Aibel AS – søknad om endring av tillatelse til arbeider i sjø Risøy, Haugesund kommune

Tittel: Søknad om endring av tillatelse til arbeider i sjø, Risøy (ref 2011/9045, arkivnr 461.5)

16011-501

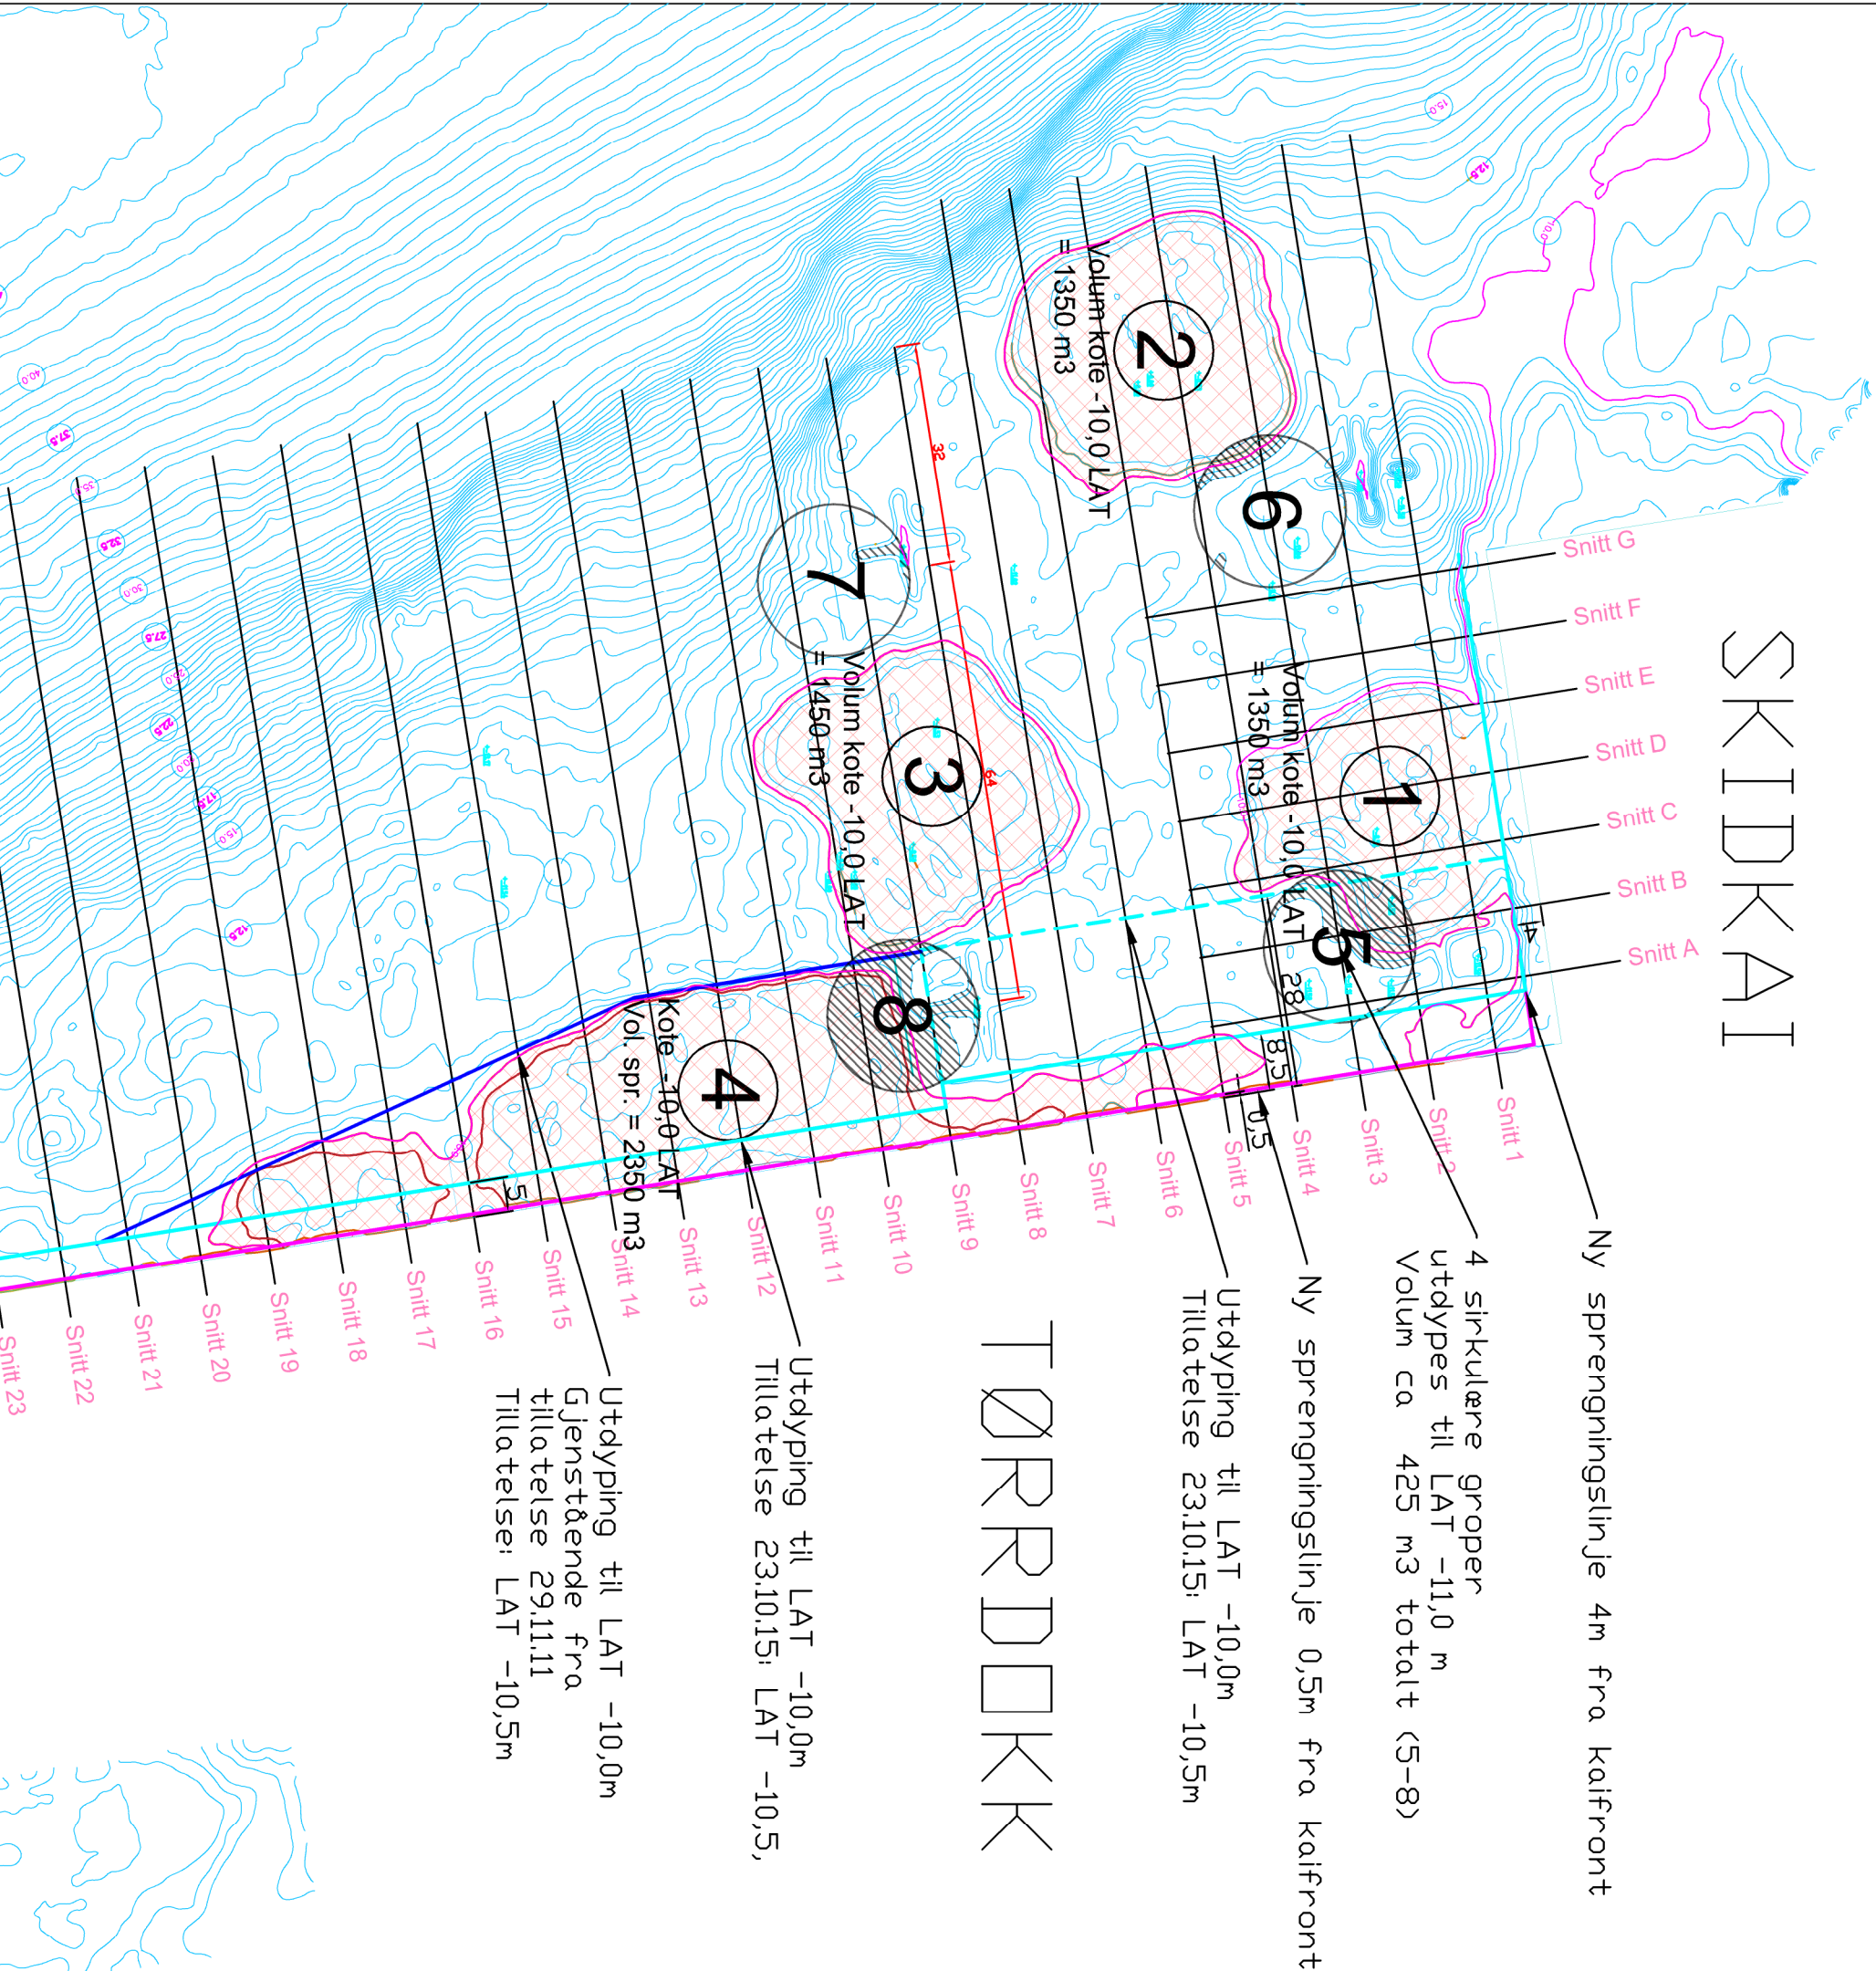
I forbindelse med en ny kontrakt ønsker Aibel AS å utdype det resterende området fra tillatelsen 29.11.2011 (ref 2011/9045, arkivnr 461.5) ned til kt -10,0 LAT. I tillegg er det planlagt å utdype langs kaien sør for Nordsjøhallen – 4 meter fra kaifronten skal vanddyb være kt -10,0m LAT. Det er også planlagt å utdype ned til kt -10,0m LAT langs kaien like vest for tørrdokken med en avstand på 0,5 m fra kaifronten. I forbindelse med nedsettingen av Dolwin Beta ble det lagt ut grusputer som fundament, disse skal også planeres ned til kt -10,0 m LAT jf endring i tillatelse fra Fylkesmannen 14.05.14.

I forhold til opprinnelig tillatelse fra Fylkesmannen i Rogaland til utdyping i dette området gjenstår g et areal på 2350 m² å utdype, jf vedlegg 1. Avstanden mellom kailinjen og utdypingsarealet ble den gang fastsatt til 5 m. Det ønskes nå å gå nærmere kailinjen slik at avstanden bare blir 0,5m. Arealet økes dermed til 3.000 m², men dybden reduseres fra -10,5m LAT til -10,0m LAT.

Det er allerede sprengt totalt størrelsesorden 500 m³ etter den opprinnelige tillatelsen på 2500m³. Den nye utsprengningen summerer seg til ca 2350 m³. At volumet er tilnærmet det samme selv om det nå kun utdypes ned til -10,0 m LAT kommer av at en utdyper et større areal. Berørt sjøbunnsareal av utsprengning blir nå ca 3.000 m². Tillatelsen er tidligere endret for å inkludere etablering av 3 grusputer hver med nettoflate 1100 m², og et berørt areal på ca 3400 m².

Massene som skal utsprenges vises på tegning 16011-501 (Vedlagt) og plasseres i områder vist på tegning 16011-502 (Vedlagt).

Ny sprengningslinje 4m fra kaifront

Ny sprengningslinje 0,5m fra kaifront

Utdyping til LAT -10,0m
Tillatelse 23,10,15; LAT -10,5m

Utdyping til LAT -10,0m
Tillatelse 23,10,15; LAT -10,5,

Utdyping til LAT -10,0m
Gjenstående fra
tillatelse 29,11,11
Tillatelse: LAT -10,5m

16011-502

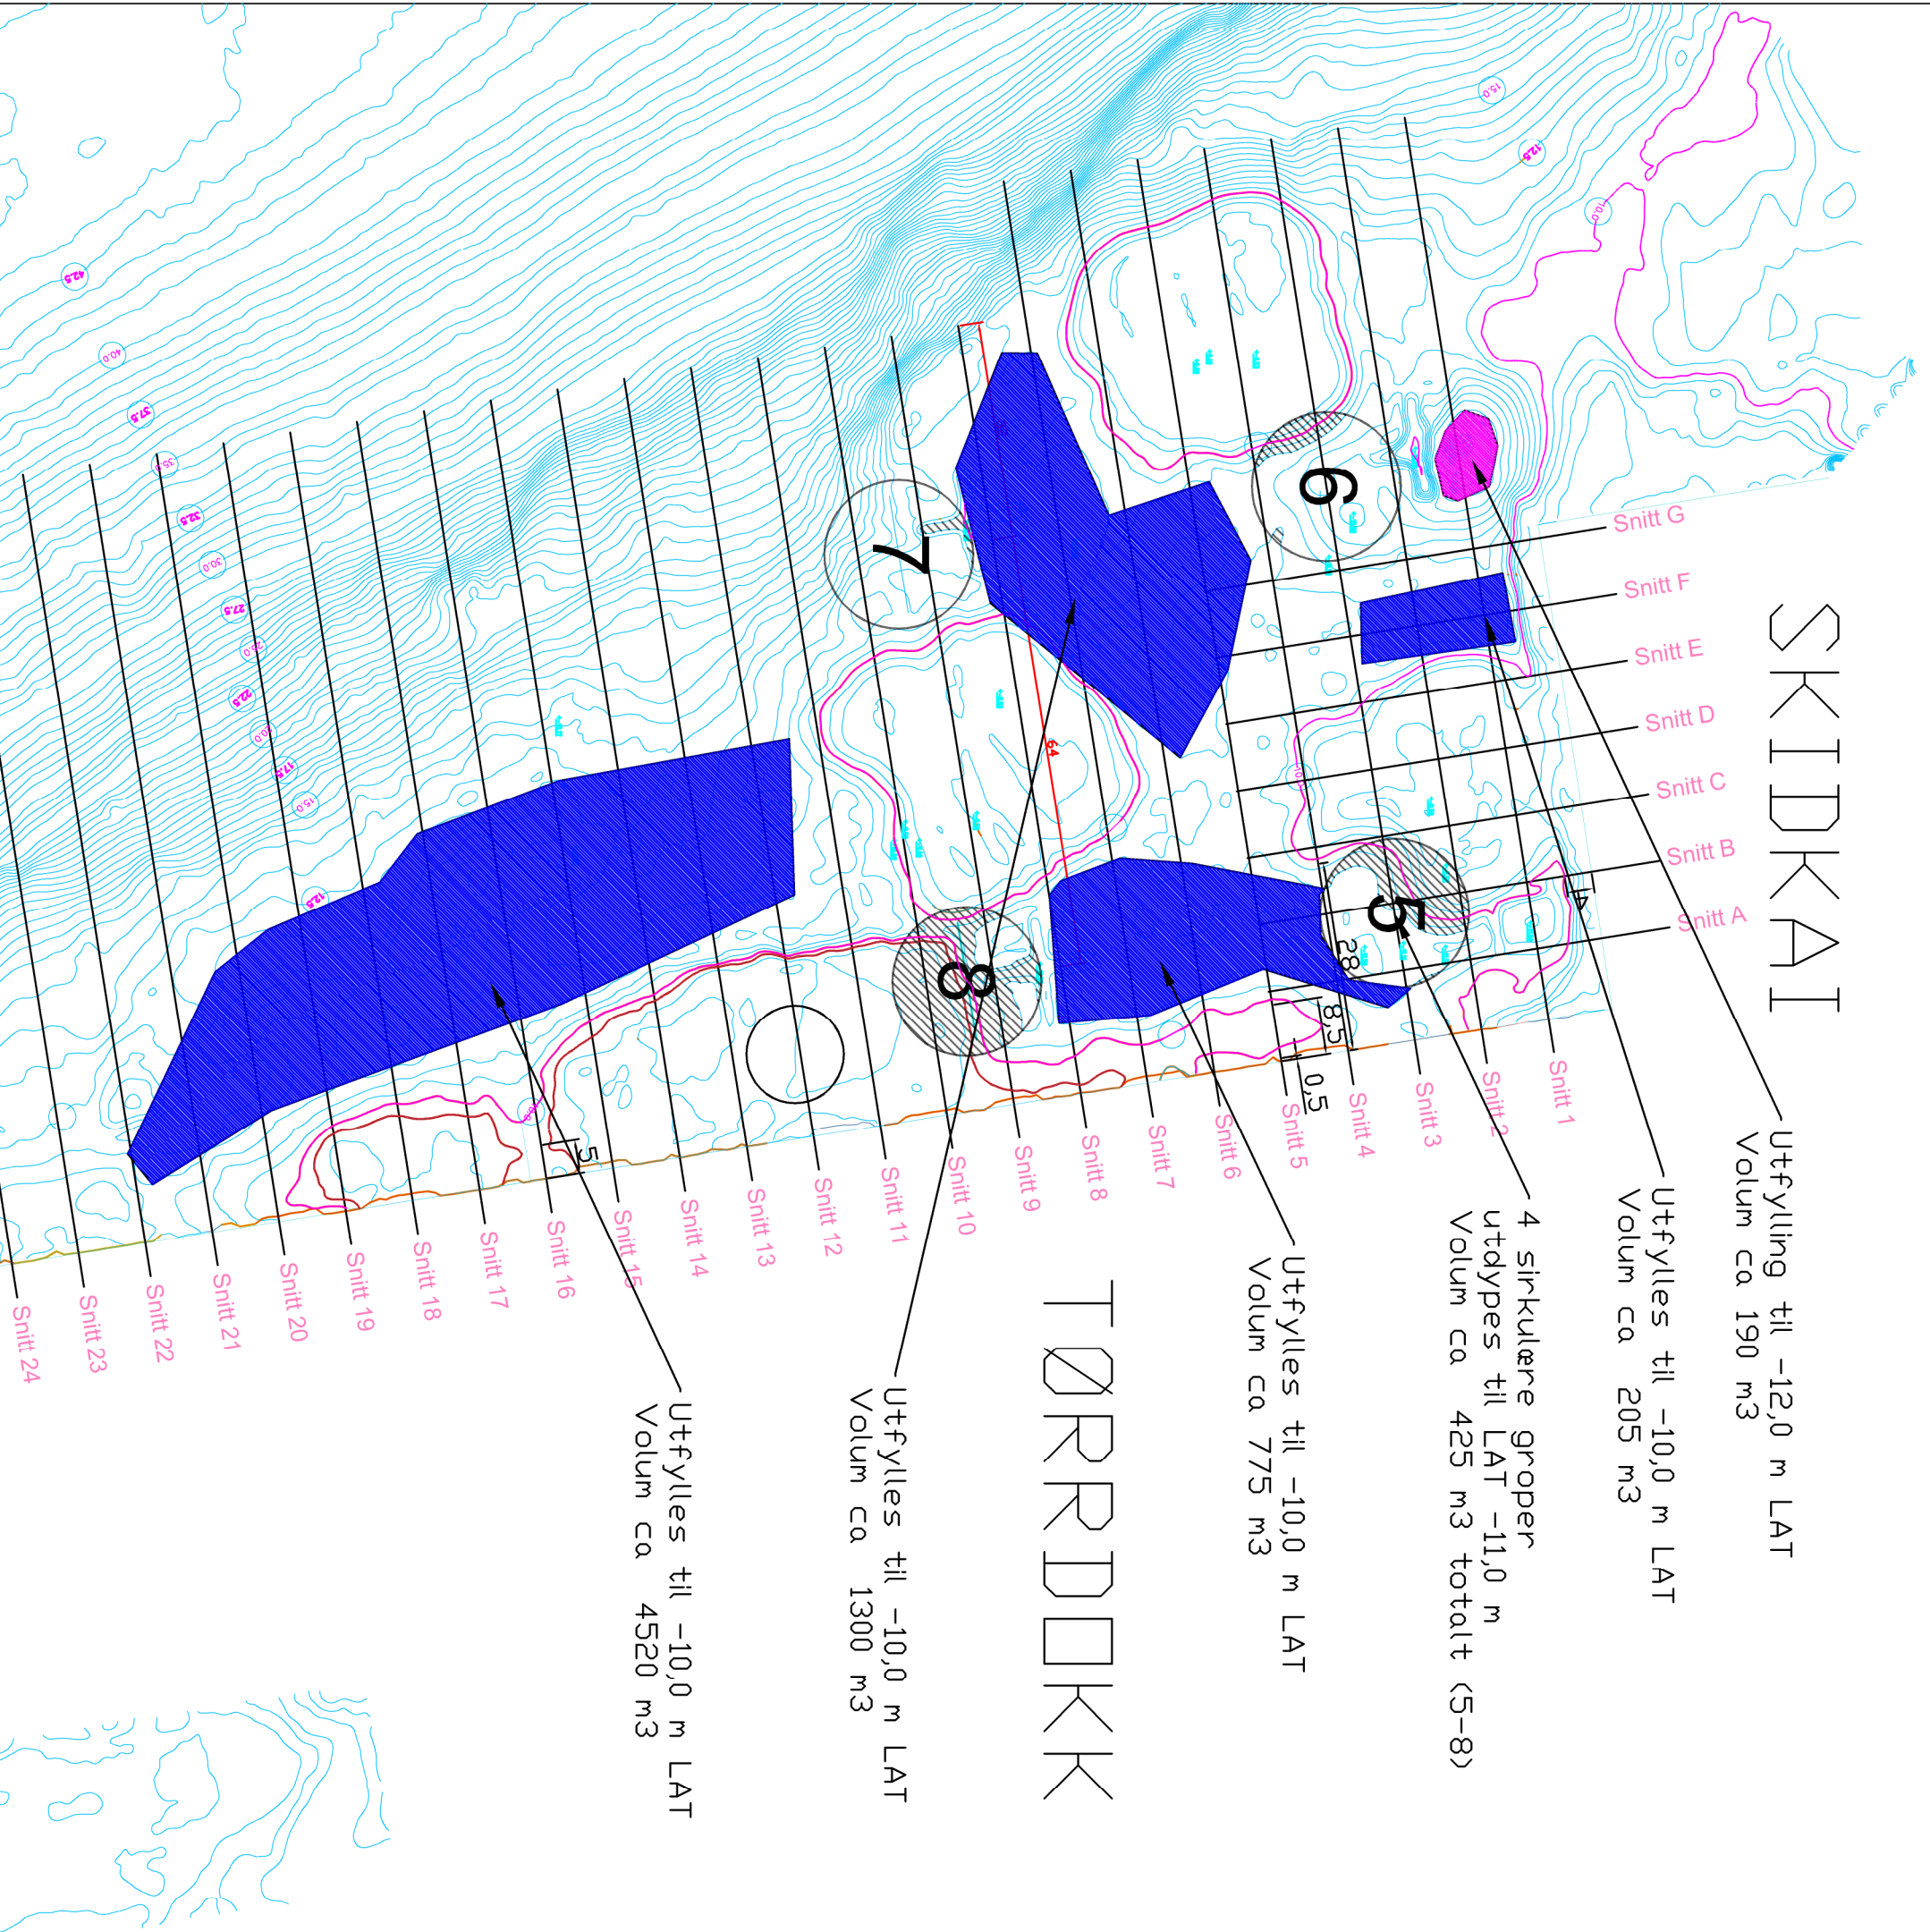
Sprengnings- og pukkputemassene forutsettes deponert/planert ut på fjellgrunn i samme område hvor eksisterende vanddyb er større enn – 10,0 m LAT.

Disse massene vil da dekke et sjøbunnsareal på ca. 5.000 m², ref vedlagt tegning 16011-502.

Utfylling til -12,0 m LAT
Volum ca 190 m³

Utfylles til -10,0 m LAT
Volum ca 205 m³

Utfylles til -10,0 m LAT
Volum ca 775 m³

Utfylles til -10,0 m LAT
Volum ca 1300 m³

Utfylles til -10,0 m LAT
Volum ca 4520 m³
